電源開発株式会社
大間原子力発電所

はぎとり解析地盤モデルについて

平成18年12月
原子力発電安全審査課

本資料の内容は、平成18年9月19日の原子力安全委員会決定により改訂された「発電用原子炉施設に関する耐震設計審査指針」に基づき、[04-大間設C-23]の内容について、必要な修正を加えて作成したものである。

図-5(1) S波速度と減衰定数の同定結果(水平成分)

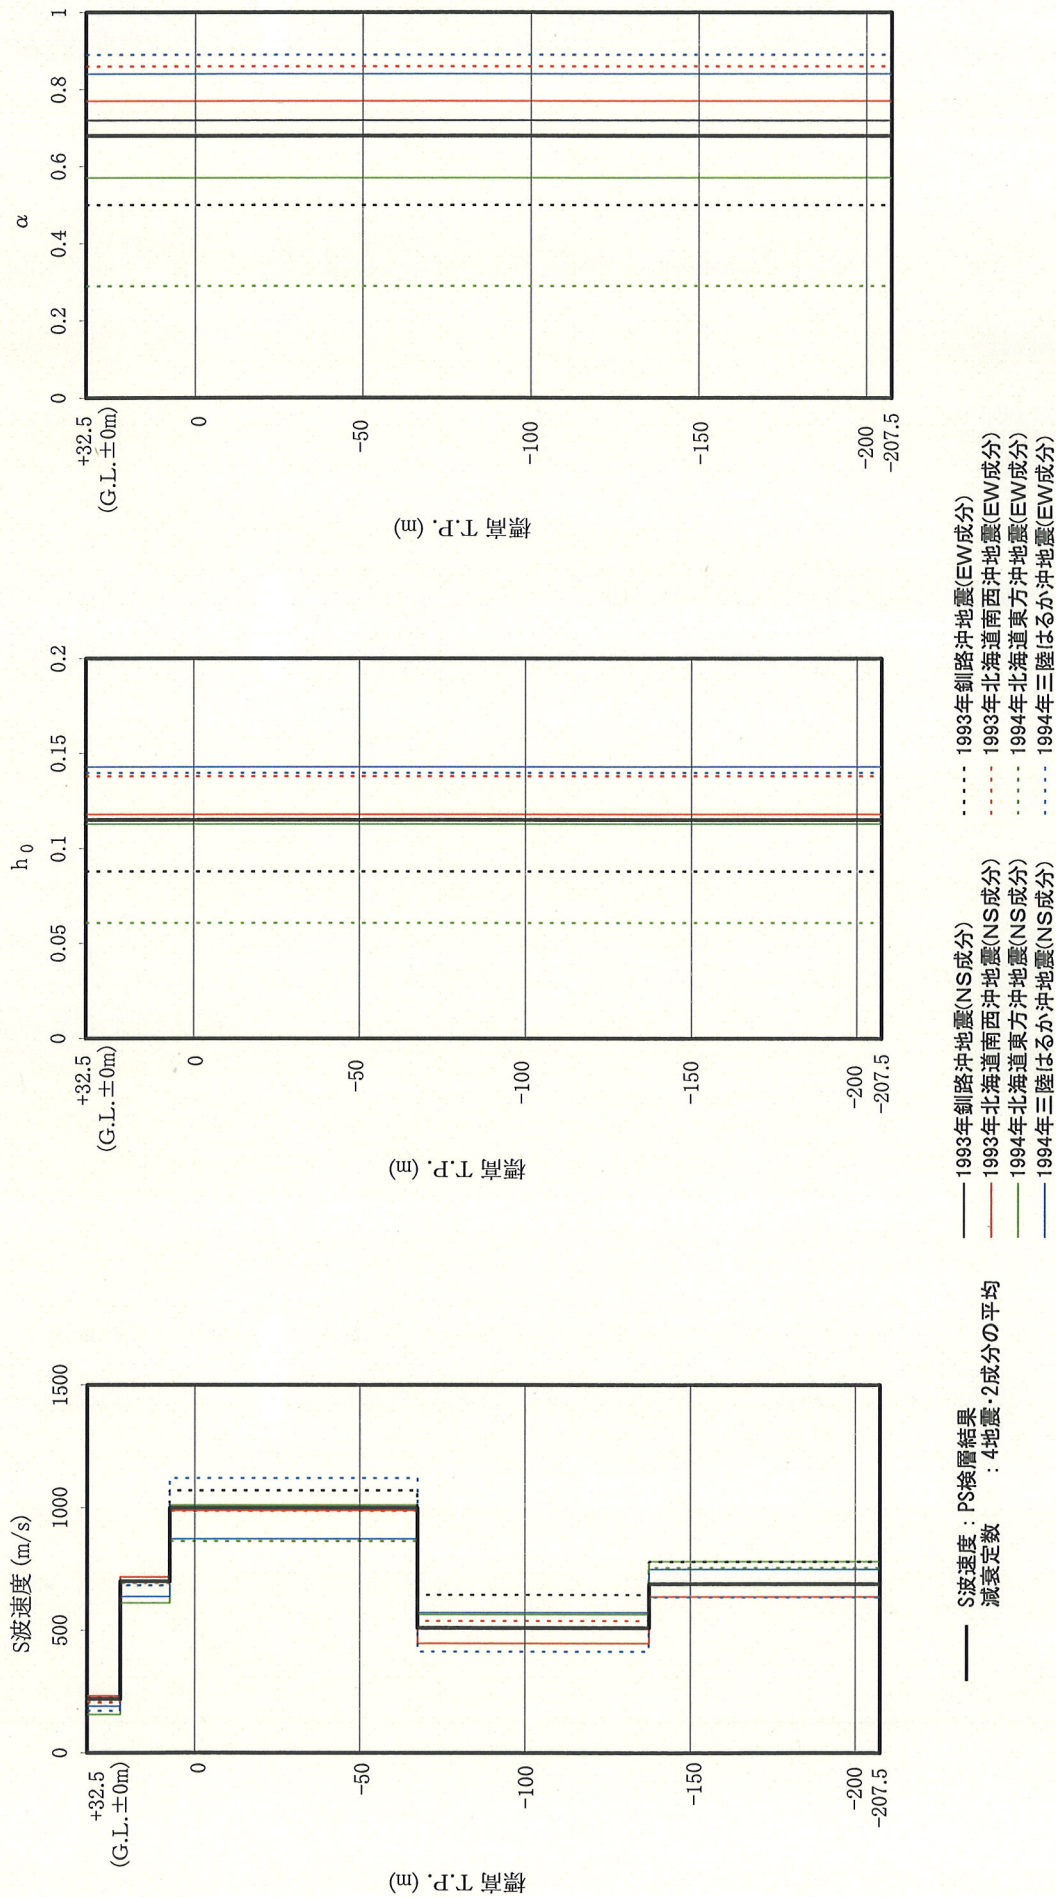
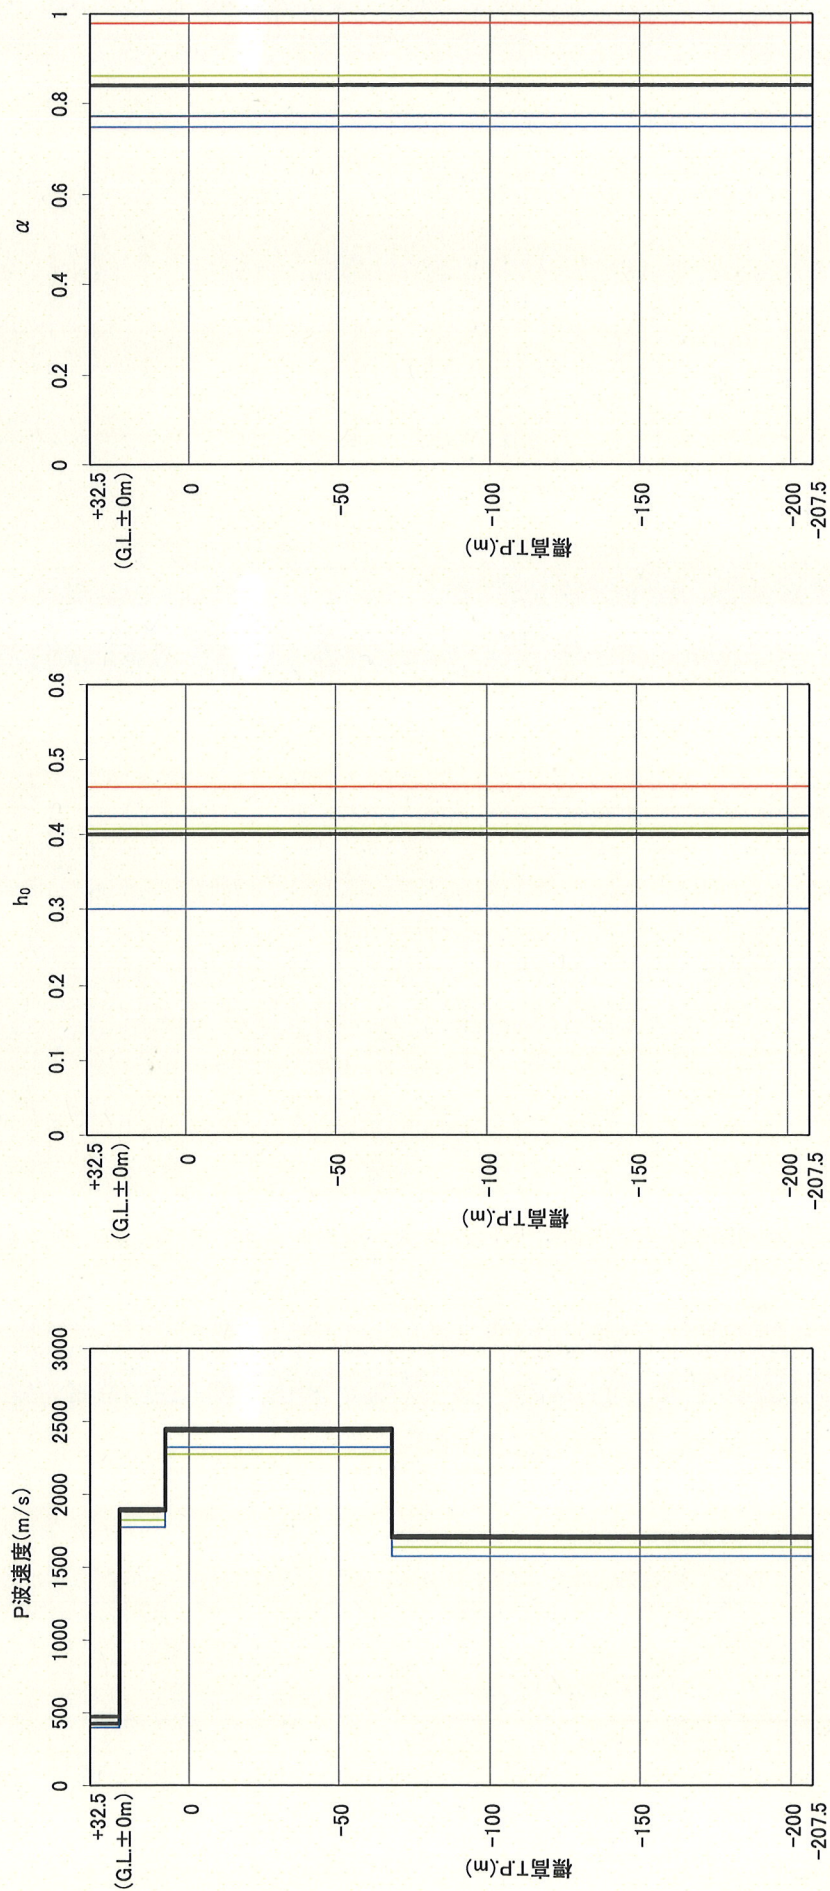
S波速度及びP波速度の同定値は、図-5及び表-3に示すように、

4地震について同定されたS波速度及びP波速度のばらつきが小さく、平均値はP S検層結果とほぼ等しいことから、P S検層によって得られたS波速度及びP波速度を用いる。

減衰定数の同定値は、図-5に示すように、水平成分では h_0 は約0.06~0.14、 α は約0.3~0.9、鉛直成分では h_0 は約0.30~0.50、 α は約0.7~1.0の範囲にあり、これらの平均値（水平成分： $h_0=0.115$ 、 $\alpha=0.68$ 、鉛直成分： $h_0=0.400$ 、 $\alpha=0.84$ ）を用いる。

図-10(1) 1993年釧路沖地震観測記録のはぎとり波の応答スペクトル(NS成分)

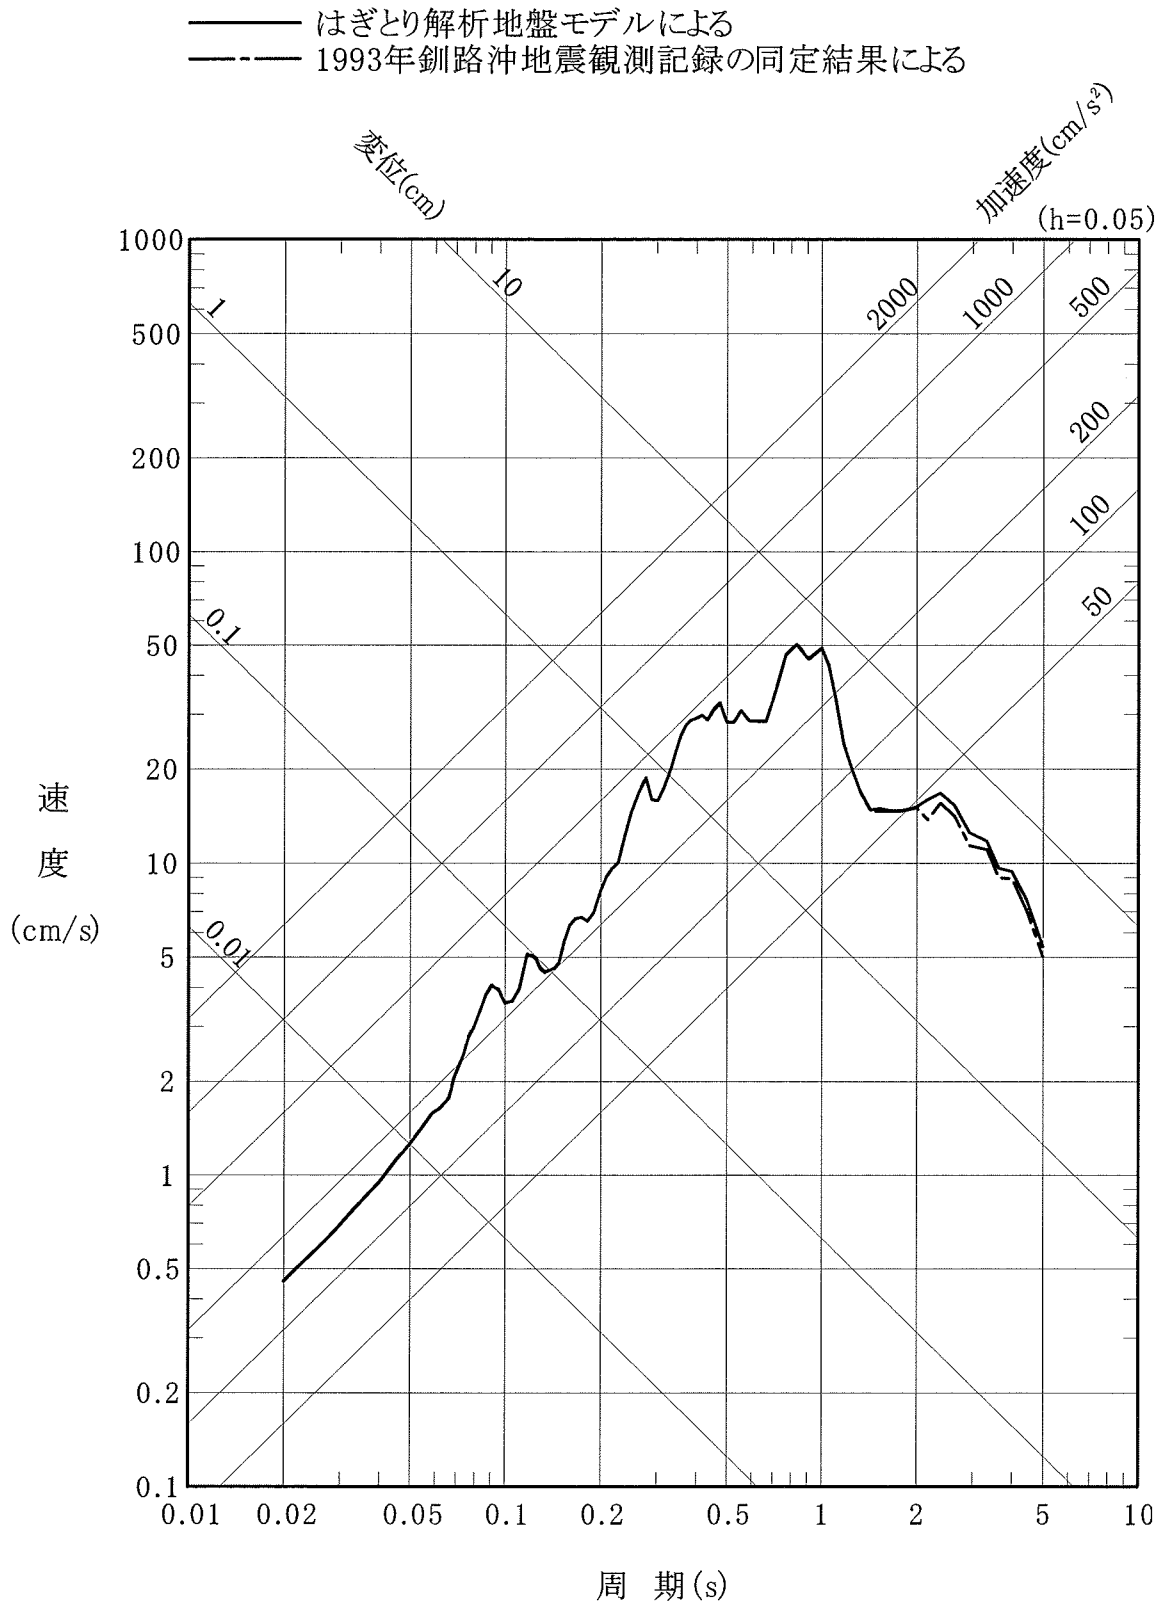
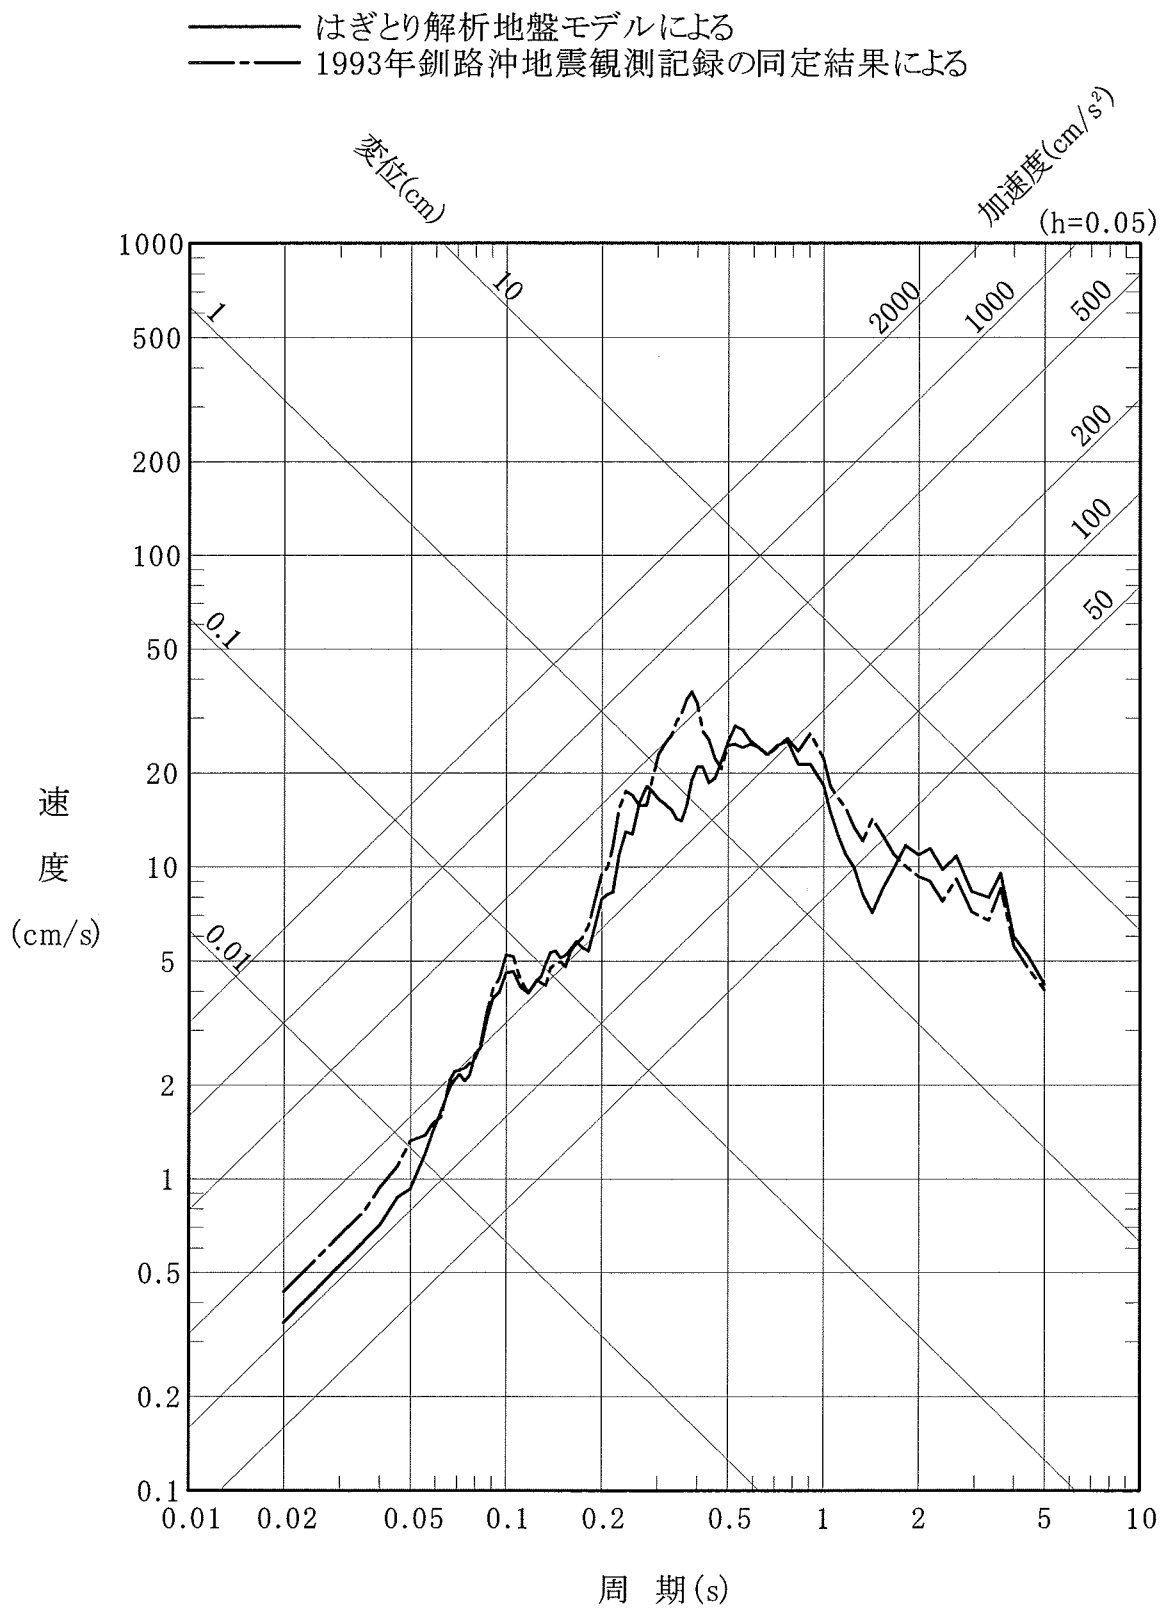
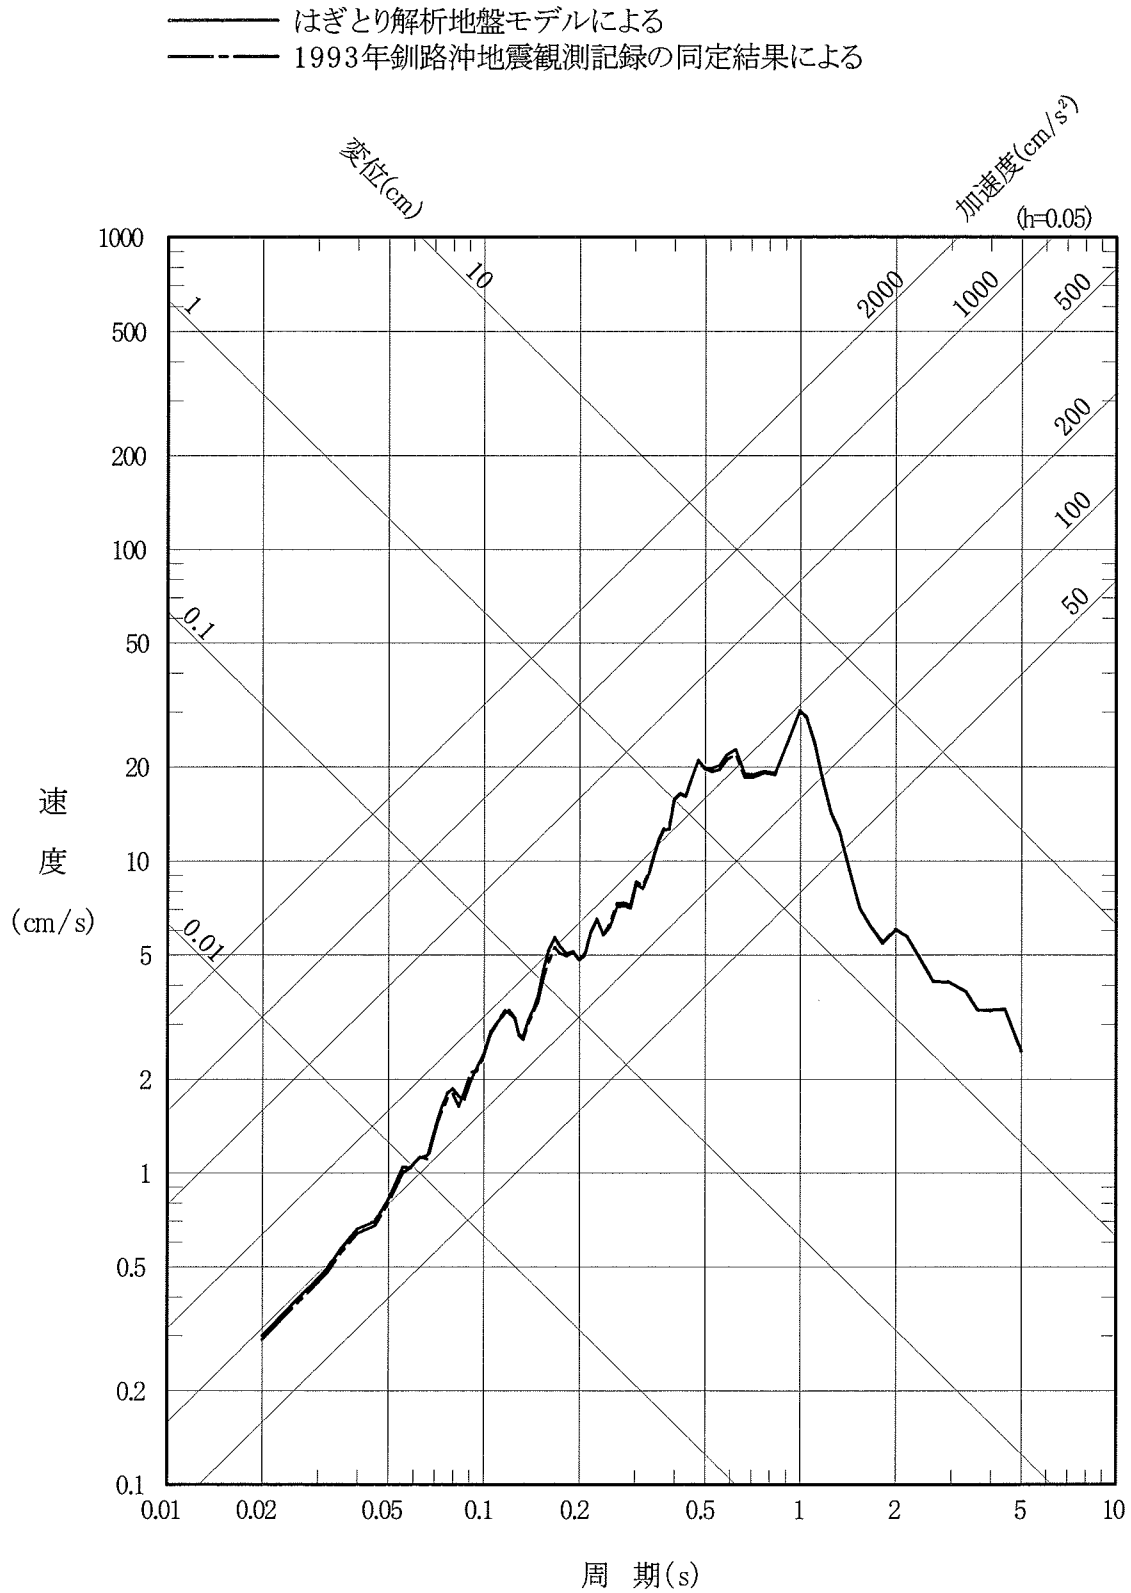
「(1) はぎとり解析に用いる地盤定数」に基づき設定された表-4に示す地盤定数を用いた1993年釧路沖地震観測記録のはぎとり解析結果を図-10に示す。また、1993年釧路沖地震観測記録に対する同定結果を地盤定数として用いたのはぎとり解析結果も同図に併せて示すが、両者は良く一致しているとしている。
